COMMISSION DE
LA CAPITALE
NATIONALE

Québec, le 22 décembre 2005

Objet : Projet d'aménagement de la promenade Samuel-De Champlain entre le pont Pierre-Laporte et la côte de l'Église à Québec

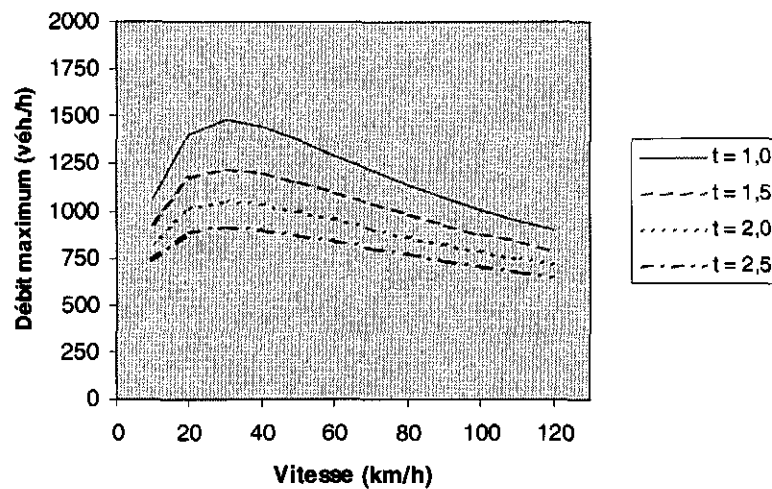
- B. Q.** Elle souhaite également prendre connaissance des études de fluidité qui ont permis à la CCNQ d'affirmer que « on ralentirait la circulation entre 1,5 minute et 2 minutes de plus » (DA19.1, p.9) et « qu'à 50, 60 70 km/h sur une boulevard à deux voies, le débit demeure sensiblement le même ». (DQ19.2, p. 1).
- B. R.** *Vous trouverez l'information dans le document ci-après annexé et intitulé : Promenade Samuel-De Champlain. Réponses à la question « B » de la section « Étude de fluidité ».*

En supposant un coefficient de frottement $f = 0,6$ (chaussée sèche), on obtient le graphique suivant :

Ce résultat ne correspond pas à la réalité puisqu'on suppose ici que le véhicule 1 s'arrête net ($f_1 = \infty$). Dans la réalité, le véhicule 1 franchira une certaine distance avant de s'arrêter. La distance F entre les deux véhicules devient donc :

Figure 2

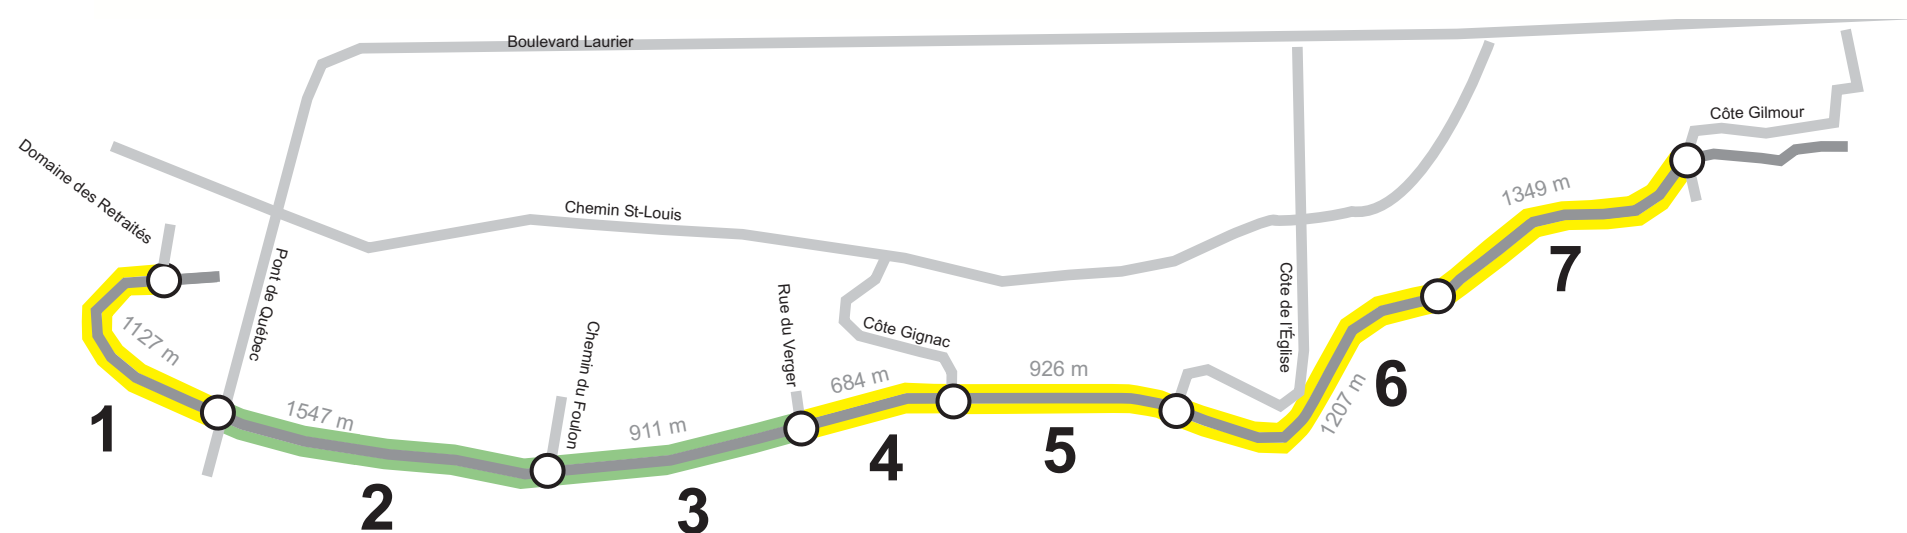
A. Q. La commission du BAPE souhaite que la CCNQ lui fournisse une comparaison de la fluidité, des temps de parcours et des taux d'accidents actuels (présentés à l'annexe 1 du DQ8.1) avec ceux prévus dans l'avenir (1) avec et (2) sans le réaménagement proposé du boulevard.

La figure 2 présente les temps de parcours et les vitesses des véhicules pour les années 2003, 2004 et 2005. On remarque sur le tronçon à l'étude entre le quai Irving et la côte de l'Église que les vitesses et les temps de parcours par section d'étude sont sensiblement les mêmes pour les 3 années et sont supérieur ou égale à la vitesse affichée actuellement. En se basant sur ces trois années d'observation, il est probable que les vitesses futures sur le

boulevard Champlain seront sensiblement comme celle observée actuellement si l'on conserve le boulevard dans son état actuel.
